改善箇所説明図

改善の内容

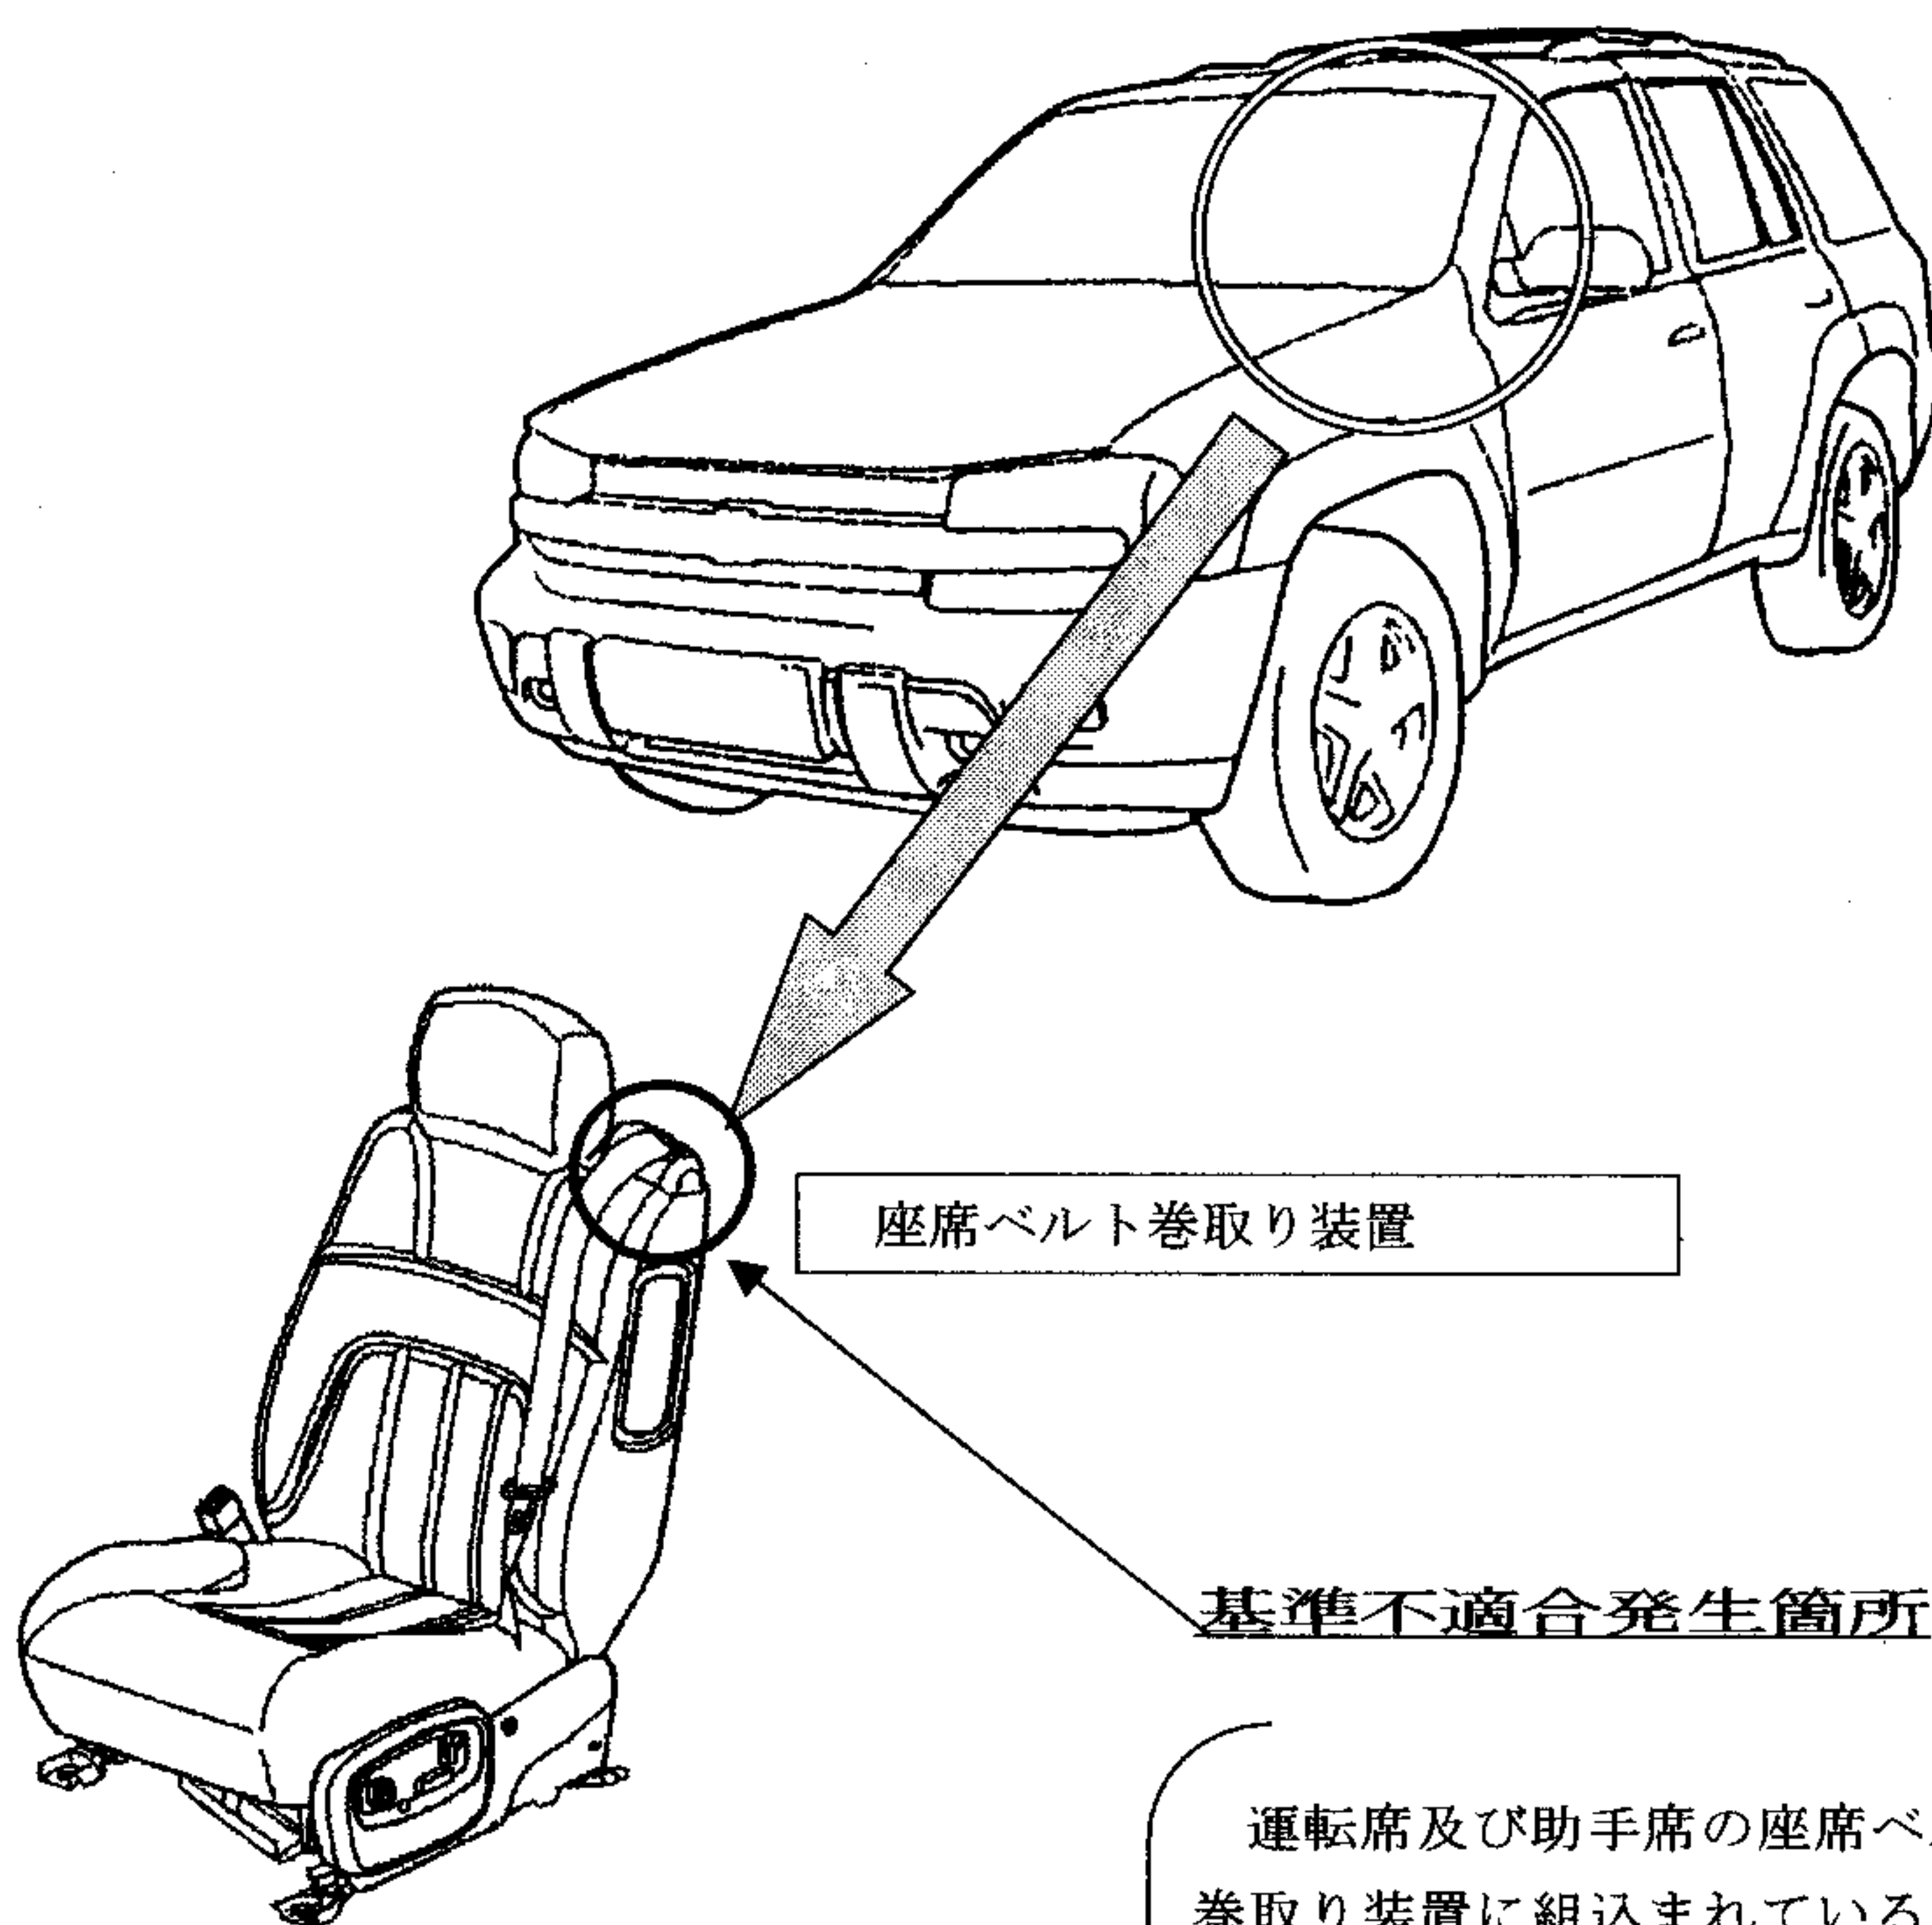
運転席及び助手席の座席ベルト巻取り装置に組み込まれているセンサーに不適切なものがあるため、急減速時に座席ベルトがロックしないことがある。そのため、急減速時に乗員を拘束できなくなるおそれがある。

全車両、運転席及び助手席の座席ベルト巻取り装置を点検し、正常に機能しないものは、良品と交換する。

識別：運転席ドアのインフォメーションラベルに橙色のシールを貼付する。
